MINISTRIA E MJEDISIT, PLANIFIKIMIT HAPËSINOR DHE INFRASTRUKTURËS
MINISTARSTVO ŽIVOTNE SREDINE, PROSTRONG PLANIRANJA I INFRASTRUKTURE
MINISTRY OF ENVIRONMENT, SPATIAL PLANNING AND INFRASTRUCTURE

DEPARTAMENTI I INFRASTRUKTURËS RRUGORE

Në bazë të detyrës së dhënë me vendimin: Nr.ref: 5933 të datës: 06.07.2021, ju dërgoj për procedur të mëtutjeshme: Raportin për kontratën: **"Sanimi i rrëshqitjes në rrugën: Hani e Elezit- Gorancë"**, L=440.10 m, me nr.prokurimi MI-205-19-5574-5-1-1, dhe NR. MIT 19-064-511.

Foto ilustrim i poz: 1.4.3 dhe 1.4.5

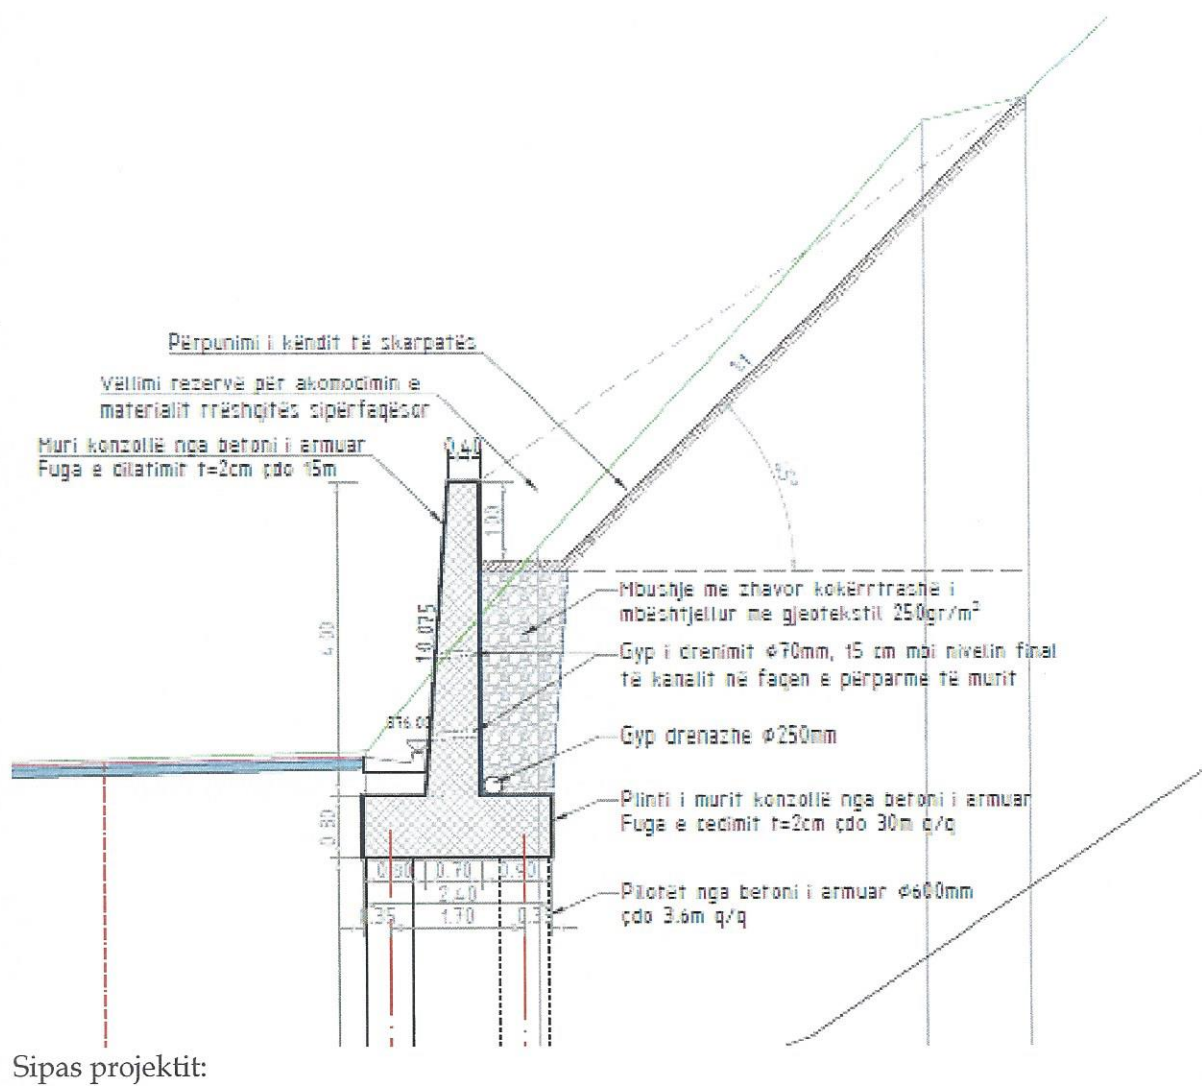
4. Pozicioni: 3.3.2 është paguar armatura prej 10,200.00 kg , përkundër që ky pozicion nuk është realizuar ende.
5. Pozicioni 1.4.3 nuk është duke u vendosur fare, përkundër që janë fakturuar 6,580.00 m², sipas situacionit nr.9 të datës: 08.06.2022 me nr. 430 dhe situacioneve paraprahe.

6. Pozicioni 1.4.5 nuk duke u realizuar fare, përkundër që janë fakturuar 2,400.00 m³, sipas situacionit nr.9 të datës: 08.06.2022 me nr. 430 dhe situacioneve paraprahe.

3. Mos vendosja e drenazhimit dhe gjeotekstilit për mbështjelljen e drenazhës mund të rezultojë me humbjen e stabilitetit të murit mbrojtës në fazat e më vonëshme gjatë eksplotimit kur të vije deri tek ngopja me ujë.

4. Duhet të hiqet komplet materiali i qfardoshëm (siq shifet në foton e më sipërme 1 dhe 2 që është vendosur prapa murit mbrojtës dhe të punohet sistemi i drenazhimit siq është paraparë me kontratë dhe projekt. Pasi që këto pozicione janë fakturuar dhe nuk janë realizuar fare.

Foto si është realizuar:

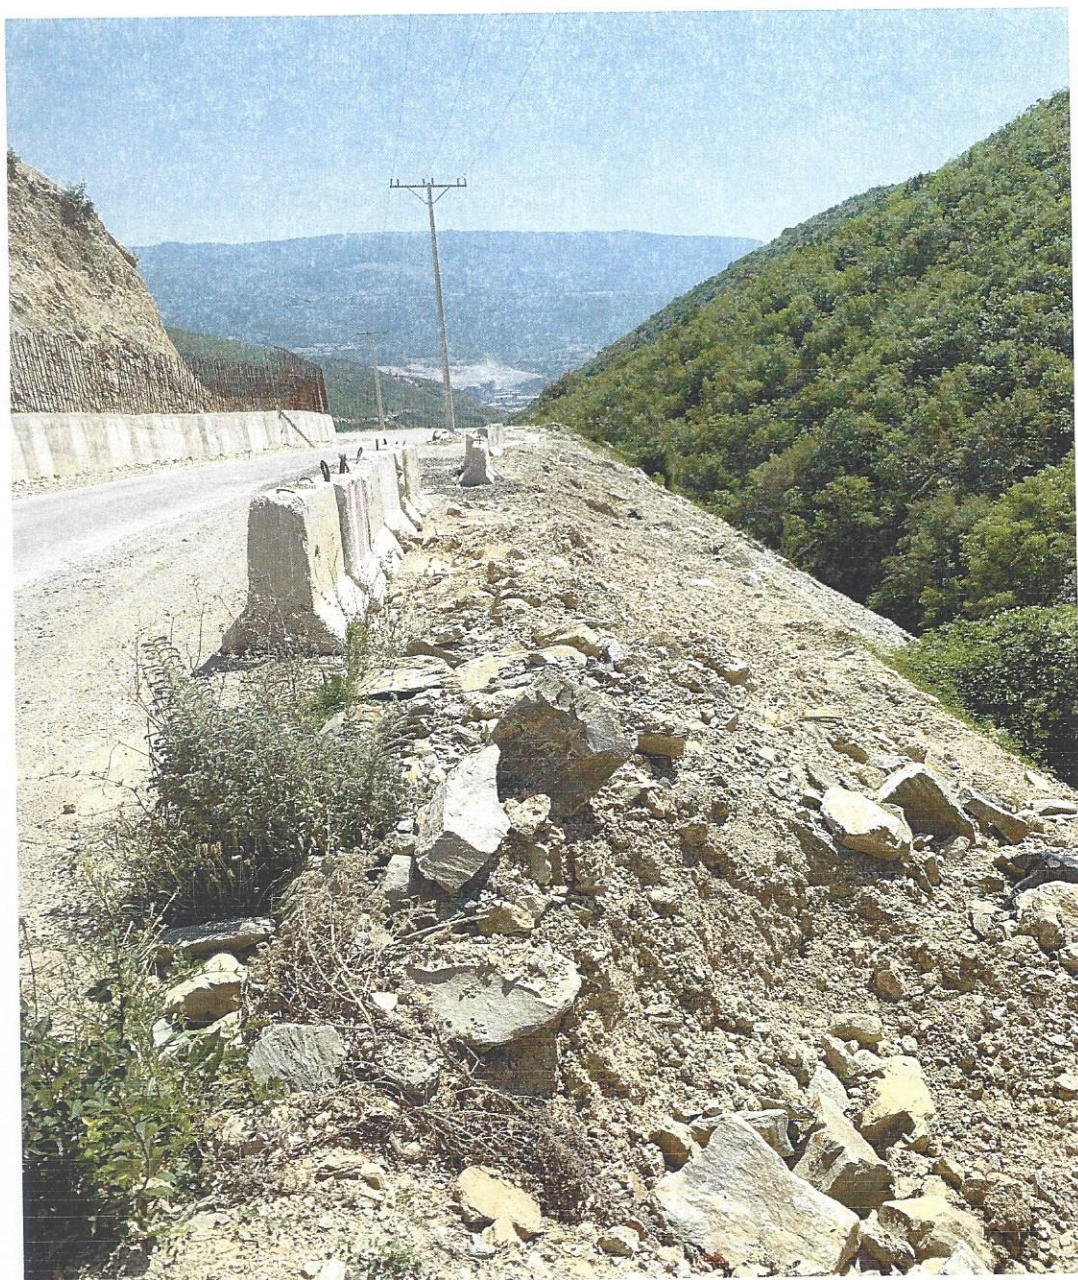
7. Pozicioni 1.4.11 nuk është punuar me gurë të thyer gëlqerorë 40-100 cm siq është planifikuar me këtë pozicion, përkundër që janë fakturuar 1,350.00 m², sipas situacionit nr.9 të datës: 08.06.2022 me nr. 430 dhe situacioneve paraprahe (shiqo foton nr.3).

2. Kontraktori duhet të detyrohet që ti kryej punët e paraqitura në tabelën 1, që nuk janë kryer sipas kushteve të kontratës dhe me kualitetin e kërkuar me kontratë, duhet të zbatohet kontrata dhe projekti kryesor në përpikmëri.
